GOBERNACION DEL HUILA CONTRATO DE OBRA No. 1151 DE 2024	**ACTA DE COMITÉ TECNICO DE OBRA No. 1** - CONTRATISTA: **CONSORCIO MEJORAMIENTO CAMPOALEGRE 2024** - INTERVENTORIA: **CONSORCIO INFRAESTRUCTURA CAUCA – CONTRATO 1416/2024** - OBJETO: **MEJORAMIENTO DE VÍAS URBANAS MEDIANTE LA CONSTRUCCIÓN DE PAVIMENTO RIGIDO EN LA DIAGONAL 9 DEL MUNICIPIO DE CAMPOALEGRE DEL HUILA.**	Página 1 de 4 FECHA: Día: 27 Mes: 12 Año: 2024

Seguimiento al contrato de obra 1151 de 2024 cuyo objeto corresponde a: **MEJORAMIENTO DE VÍAS URBANAS MEDIANTE LA CONSTRUCCIÓN DE PAVIMENTO RIGIDO EN LA DIAGONAL 9 DEL MUNICIPIO DE CAMPOALEGRE DEL HUILA.**

REGISTRO FOTOGRAFICO RECORRIDO DEL PROYECTO

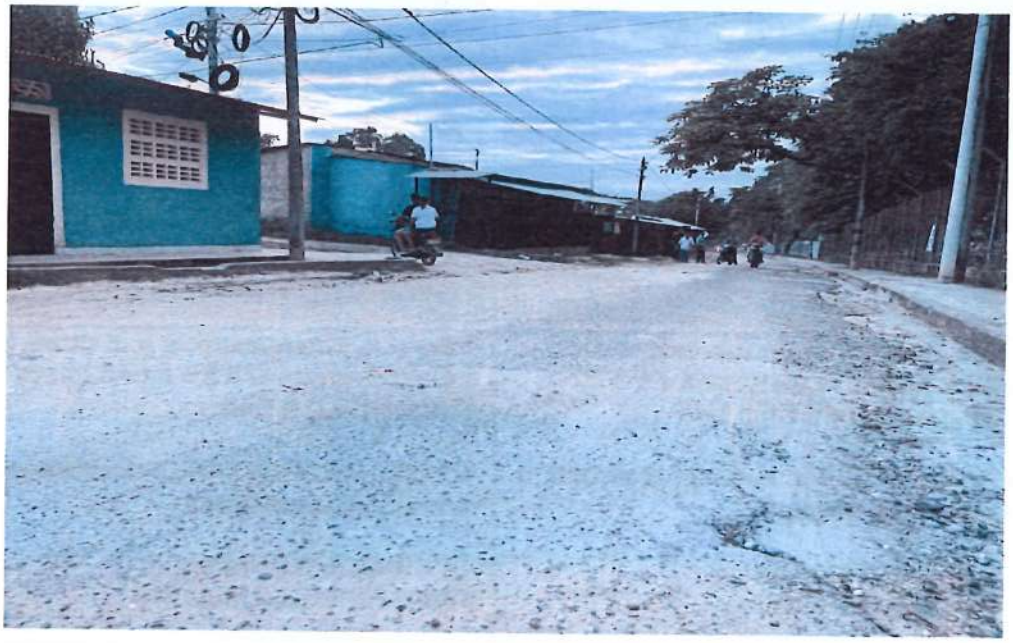
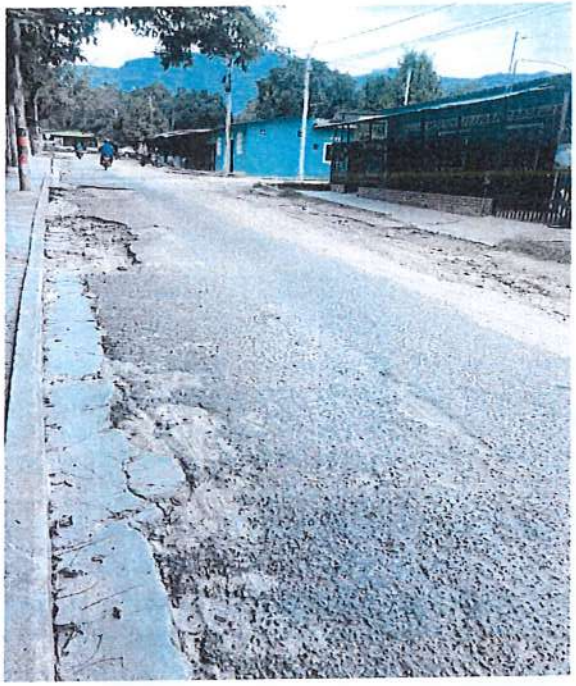
Foto 1. Corresponde a la cuadra N°1. Desde la abscisa K0 + 680 hasta la abscisa K0 + 645 Ancho de la vía con sardinel instalado a lado y lado de la vía K0 + 680: 7.40 metros K0 + 645: 7.50 metros	**Foto 2. Corresponde a la cuadra N°2.** Desde la abscisa K0 + 635 hasta la abscisa K0 + 570 Ancho de la vía con sardinel instalado a lado y lado de la vía K0 + 635: 8.20 metros K0 + 570: 6.80 metros

Foto 3. Boca Calle hasta inicio de cuadra. Desde la abscisa K0 + 570 hasta la abscisa K0 + 545 Ancho de la vía con sardinel instalado a lado y lado de la vía K0 + 570: 6.80 metros K0 + 545: 6.60 metros	**Foto 4. Corresponde a la cuadra N°3.** Desde la abscisa K0 + 545 hasta la abscisa K0 + 510. Ancho de la vía con sardinel instalado a lado y lado de la vía K0 + 545: 6.60 metros K0 + 510: 7.40 metros

Foto 4. Corresponde a la cuadra N°4. Desde la abscisa K0 + 500 hasta la abscisa K0 + 470. Ancho de la vía con sardinel instalado a lado y lado de la vía K0 + 500: 7.45 metros K0 + 540: 7.50 metros	**Foto 5. Corresponde a la cuadra N°5.** Desde la abscisa K0 + 470 hasta la abscisa K0 + 430. Ancho de la vía con sardinel instalado a lado y lado de la vía K0 + 470: 7.40 metros K0 + 430: 7.20 metros

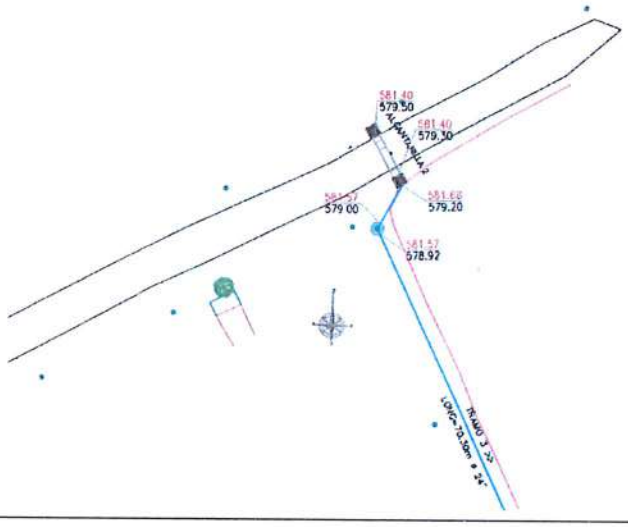
Toma la palabra la ingeniera ANGELA MATILDE ZAMBRANO CAVIEDES; manifestando su preocupación del abandono de la obra ya que el contrato no se encuentra suspendido; concluyendo que una vez revisado el balance de obra entregado por la interventoría con fecha 25/01/2025; con el equipo de profesionales de apoyo de la Secretaria de Vías e Infraestructura; se ha llegado a la conclusión que no se hace necesario el mejoramiento de 30 cms; que recomiendo el estudio de suelos de la consultoría del proyecto; teniendo en cuenta; que los pavimentos rígidos, construidos con concreto hidráulico; se diseñan con una sola capa de apoyo debido a que la losa de concreto en sí misma es estructuralmente resistente y capaz de distribuir uniformemente las cargas sobre un área amplia. Lo anterior, resulta en una mejor disipación de los esfuerzos que llegan al suelo de subrasante; y, en consecuencia, la función principal de esta capa es proteger la estructura de pavimento ante los daños generados por la fatiga del concreto y la erosión de la superficie de apoyo.

Las principales metodologías internacionales de diseño de pavimentos rígidos (AASHTO y PCA) emplean material tipo subbase granular como capa de apoyo. No obstante, para el presente proyecto, la metodología de diseño adoptada fue la propuesta por el Instituto Nacional de Vías su manual denominado

"Manual de diseño de pavimentos de concreto para vías con bajos, medios y altos volúmenes de tránsito". ***En el citado manual se hace uso de material tipo base granular como capa de apoyo. Por esta razón, el ingeniero diseñador, Alejandro Díaz Castro, concluye su diseño estructural con 15cm de base granular".***

Concluye su intervención la Ingeniera ANGELA MATILDE ZAMBRANO CAVIEDES; para manifestar que con fecha 6/02/2025; se le ha dado respuesta al balance de mayores y menores cantidades de obra radicado por la interventoría con fecha 25/01/2025; por tal razón se le debe dar cabal cumplimiento al contrato de obra; realizando los ajustes que contempla la respuesta dada al balance radicado. Por tal razón espera el ajuste ha dicho balance que tendrá que hacer la interventoría.
